**PROGETTO PER LA REALIZZAZIONE DI UN IMPIANTO EOLICO DI  
POTENZA PARI A 336.000 kW CON SISTEMA DI ACCUMULO  
DA 49.000 kW**  
***"Scano - Sindia"***

Elaborato di Progetto  
**PROGETTO DEFINITIVO**  
**ASPETTI NATURALISTICI -**  
CONTRODEDUZIONI ALLE OSSERVAZIONI RICEVUTE

Procedura di Valutazione di Impatto Ambientale (V.I.A.) ai sensi dell'art. 23 del D.Lgs 152 del 2006, e ss.mm.ii., relativa al Progetto di Impianto Eolico "SCANO-SINDIA" – Proponente: VCC Scano Sindia Srl

### **Direzione Generale Ambiente dell'Assessorato della Difesa dell'Ambiente della Regione Autonoma della Sardegna (RAS AOO 05-01-00 Prot. U. n. 2132 del 20/01/2023)**

**Figura 7.** Il cluster eolico del Progetto “SCANO-SINDIA”. Con l’icona gialla quadrangolare le turbine che avranno funzione attiva nelle azioni di riduzione dei rischi di collisione/abbattimento di fauna volante (immagine da Google Earth).

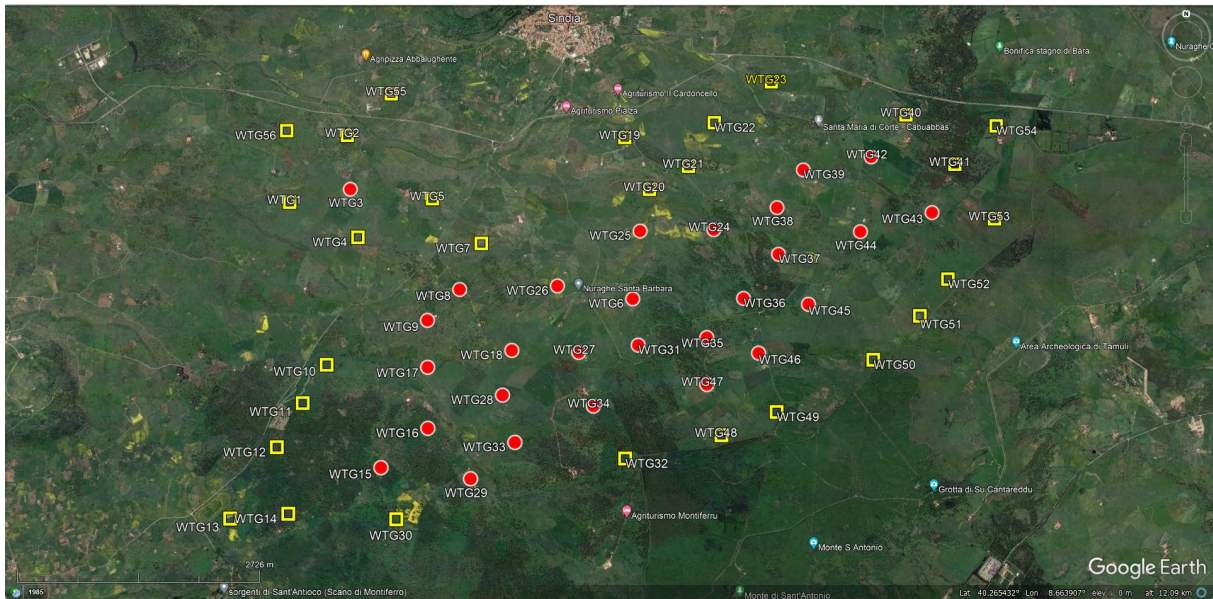
**2b)** *"...Si ritiene pertanto necessario valutare sistemi finalizzati alla riduzione del rischio di collisione di queste popolazioni con gli aerogeneratori, prendendo in considerazione non solo il potenziale danno derivante dalla collisione diretta, ma anche quello provocato dalla frammentazione degli habitat, in quanto la diminuzione degli spazi ambientali è una delle maggiori cause di scomparsa e rarefazione di molte specie..."*

Il cluster eolico di Progetto si estende da Nord-Est verso Sud-Ovest per più di 10 km in linea d'aria; in fase progettuale sono state categorizzate le diverse turbine, a seconda della loro localizzazione. Nella Tabella 6 sono indicate le turbine che avranno ruolo primario nelle azioni di mitigazione del rischio di collisione/abbattimento di uccelli e chiroterri.

Doverosamente in Fig. 6 riportiamo il pattern raccomandato da Martin & Banks (prima parte della figura a sin.). A confronto con le indicazioni richieste attualmente in Italia per la sicurezza del volo aereo (nella foto aerogeneratori dell'impianto di Collarmele (AQ). E' nostra intenzione operare perché le turbine ritenute più critiche per la loro posizione più esterna rispetto al cluster di Progetto, siano invece marcate con le grandi fasce nere su una sola delle pale come appare nella terza parte della foto e ripresa dall'impianto di Smøla in Norvegia dove i monitoraggi hanno provato che con questo modello acromatico le collisioni con gli uccelli nel sito sono calate del 70 per cento (May et al., 2020. Paint it black: efficacy of increased wind turbine rotor blade visibility to reduce avian fatalities. Ecology and Evolution, Vol. 10 (16): 8927-8935, <https://doi.org/10.1002/ece3.6592>). La fascia nera si estenderà almeno per i due terzi della pala, sia anteriormente che posteriormente.

**Tabella 6.** Gli aerogeneratori di Progetto e la loro localizzazione rispetto ai punti cardinali e se si collocano nella fascia più esterna del cluster. Queste turbine avranno una primaria importanza nelle azioni di mitigazione rispetto alle collisioni di avifauna. Esse potranno essere interessate o della verniciatura di una fascia nera su una delle pale, o essere munite del sistema di prevenzione delle collisioni DTBird (o simile).
